南投縣政府 函

主旨：檢送本府109年7月1日召開南投縣都市計畫委員會第289次會議紀錄乙份，請查照。

南投縣都市計畫委員會第 289 次會議紀錄

第一案：「變更國姓都市計畫(部份農業區為污水處理廠用地、部份農業區、墳墓用地、綠地及住宅區為道路用地)案」，請審議。

圖 1 公展都市計畫變更範圍示意圖

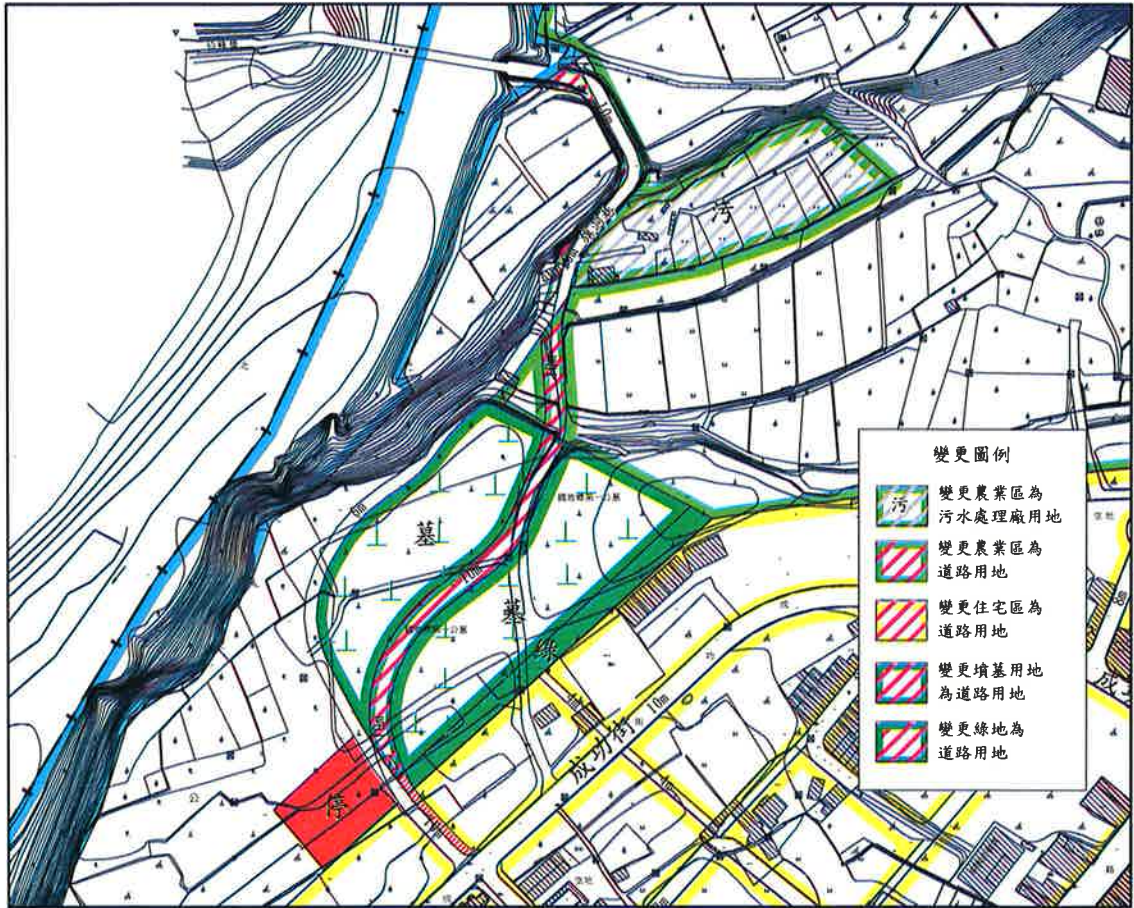
決議：退請國姓鄉公所依下述意見修正後，再提會審議。

(一)農業區變更為污水處理廠用地後，影響其周圍農業區(石門段 327、328 及 329 地號等土地)之使用，故請公所考量公有土地之範圍及周圍環境地形，併入陳第 1 案之建議作整體考量。

(二)擬增訂污水處理廠用地之土地使用管制要點第 2 點：「污水處理廠用地其設施至農業區至少退縮 10 公尺做為隔離綠帶」，因本基地較為狹窄、面積僅為 0.5 公頃，請確實檢視並釐清退縮 10 公尺是否足敷配置相關設施，避免造成後續使用之困擾。

(二)其道路路線規劃應考量周圍環境條件作整體考量。
